Dotyczy przetargu nieograniczonego na rewitalizację parku przy Placu Piłsudskiego w Żurominie- NR IBGKiOŚ.271.2.14.2012

ODPOWIEDZI NA ZAPYTANIA cz. I:

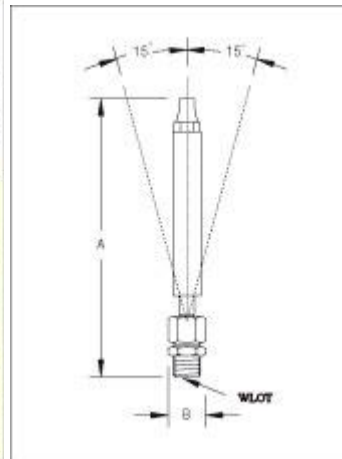
Pytanie nr 5: Zgodnie z art. 31 Ustawy Prawo zamówień publicznych z 29.01.2004 z późniejszymi zmianami, przedmiot zamówienia na roboty budowlane zamawiający opisuje za pomocą dokumentacji projektowej i specyfikacji technicznej wykonania i odbioru robót budowlanych (Zgodnie z art. 31 Ustawy Prawo zamówień publicznych z 29.01.2004 z późniejszymi zmianami, przedmiot zamówienia na roboty budowlane zamawiający opisuje za pomocą dokumentacji projektowej i specyfikacji technicznej wykonania i odbioru robót budowlanych (STWiORB). Prosimy o załączenie). Prosimy o załączenie:

- projektu instalacji wentylacji mechanicznej nawiewno-wywiewnej oraz STWiORB – dla wnętrza komory technicznej.
- projekt instalacji ogrzewania elektrycznego i STWiORB – dla wnętrza komory technicznej
- projekt instalacji elektrycznej i STWiORB – dla wnętrza komory technicznej
- projekt zasilania i odpływu wody i STWiORB – dla wnętrza komory technicznej
- projekt technologiczny fontanny i STWiORB
- STWiORB dla fontanny (na wszystkie elementy robót np. beton, zbrojenie, płyty granitowe, itp.)

Załączony do SIWZ projekt architektoniczno- budowlany fontanny przedstawia formę architektoniczną , kształt, rozwiązania konstrukcyjne komory technicznej oraz poszczególnych elementów niecki fontanny wraz z elementami wykończeniowymi i małej architektury. Pokazany i opisany na rysunkach układ dysz oraz lamp iluminacyjnych stanowi wytyczne oraz oczekiwania Zamawiającego związane z kompleksową realizacją inwestycji pod nazwą fontanna miejska. Projekt zakłada doprowadzenie zasilania w energię elektryczną oraz doprowadzenie i odprowadzenie wody. Wyposażenie oraz wewnętrzne instalacje komory technicznej niezbędne do prawidłowego funkcjonowania systemu dysz i iluminacji oraz samej komory technicznej, powinny zostać określone w projektach technologicznych – tzw. montażowych **dostawcy** tych urządzeń (kosztorys inwestorski posiada taką pozycję). Wykaz załączonych poniżej podstawowych urządzeń i materiałów związanych z wyposażeniem komory technicznej oraz systemu dysz i iluminacji określono i ustalono z producentem technik wodnych (instalacji fontannowych)- firmą BWT Polska Sp. z o.o.:

1. Zestaw filtracyjny piaskowy, pompa obiegowa, zawór sześciodrogowy Q= 10,5 m³/h (szt.1)
2. Śluza dozująca chlor 5kg (szt.1)
3. Czujnik/ regulator poziomu wody (szt.1)

4. Reflektor dysz (sztuk 22)
5. Transformator zasilania oświetlenia (szt.2)
6. Dysza typu fingerjet (szt.5)
7. Pompa dysz NGF-100 Q=21m³/h (szt.1)
8. Dysza spieniająca cascadajet (szt.4)

9. Pompa dysz NCA-150 Q=20m³/h (szt.1)
10. Dysza spieniająca (szt.17)
11. Pompa dysz NES-050 i NIF – 100 4 Q=38m³/h (szt.1)
12. Dysza typu stream (szt.17)

13. Pompa dysz NIF-100 7 , Q=38m³/h (szt.2)
14. Pompa dysz NES-050 7, Q=11m³/h (szt.1)
15. Dysza napływowa ścienna DN 1 ½ (szt.6)
16. Kratka osłonowa jako zabezpieczenie ssania (obieg filtracyjny)- (szt.4)

17. Kratka osłonowa jako zabezpieczenie ssania (obieg dysz atrakcji)- (szt.5)
18. Filtr wstępny (szt. 1)
19. Zmiękczac (szt.1)
20. Zawór antyskażeniowy (szt.1)

21. Puszki połączeniowe (szt.3)
22. Szafa zasilająco-sterownicza z okablowaniem (szt.1)
23. Niezbędne orurowania
